Oggetto: [ID: 8224] **PROVINCIA di FOGGIA: Impianto agro-voltaico, denominato “Tavoliere – 02”, della potenza pari a 37,36 MW, sito nel comune di Foggia, in località “Posta de Piede-Vigna Croce” e delle relative opere di connessione alla RTN da realizzarsi nel comune di Manfredonia (FG). Procedura di Valutazione di Impatto Ambientale, ai sensi dell’art. 23 del D. Lgs. 152/2006 (PNIEC),**
Proponente: Società Opdenenergy Tavoliere 2 S.r.l.
Richiesta di Integrazioni-art. 24 del D.Lgs. 152/2006.

1. Si ritiene che la **Relazione paesaggistica**) non possieda i requisiti previsti dalla normativa (art. 25, co. 2 *quinquies* del D. lgs. 152/2006) al fine di considerare l'autorizzazione paesaggistica compresa nel concerto del Direttore generale Archeologia belle arti e paesaggio del MIC. Nello specifico si evidenzia che non sono trattati o sono parzialmente trattati, i seguenti aspetti, per i quali si richiedono le integrazioni di seguito specificate (ai sensi del DPCM 12.12.2005):

Nell'immagine è evidenziata la parte di impianto che interferisce con la fascia di rispetto del tratturello Foggia-Castiglione.

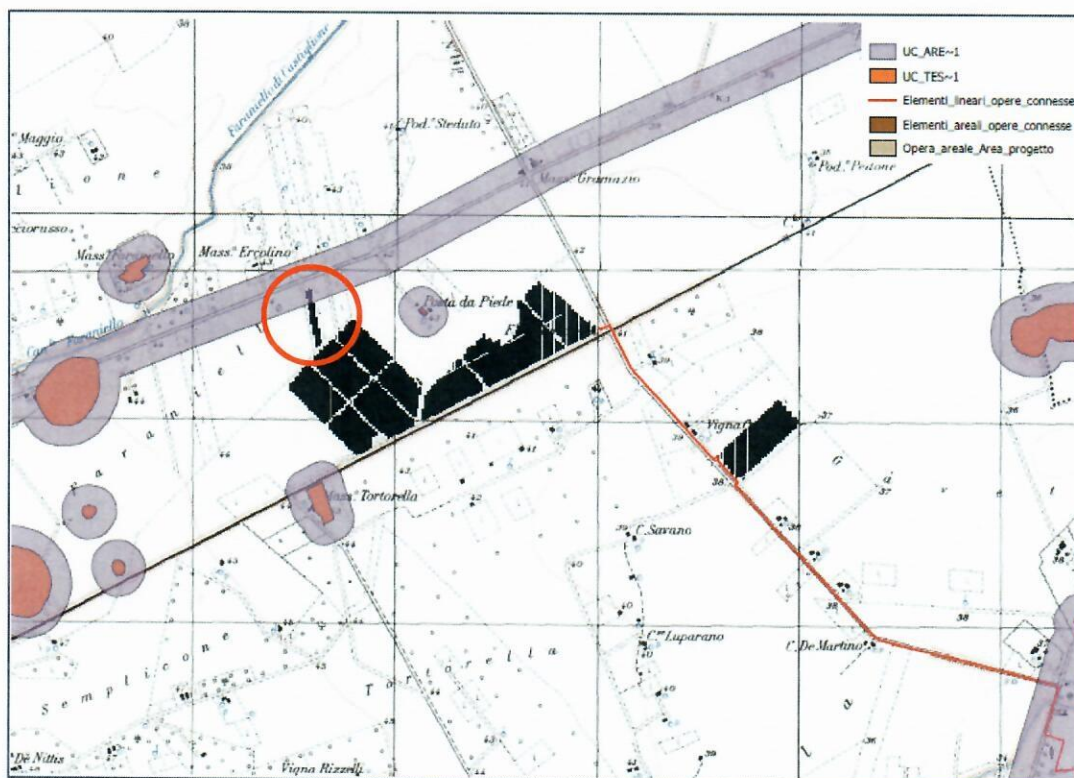
- 1.2 Si chiede di verificare l'impianto proposto con la disciplina prevista dal PPTR, in particolare con le norme di tutela disposte per i beni paesaggistici e gli ulteriori contesti paesaggistici, interferiti direttamente dall'intervento. In particolare, dovrà essere verificata la compatibilità della parte di impianto proposto con la fascia di tutela del tratturo (cfr. immagine sotto riportata).
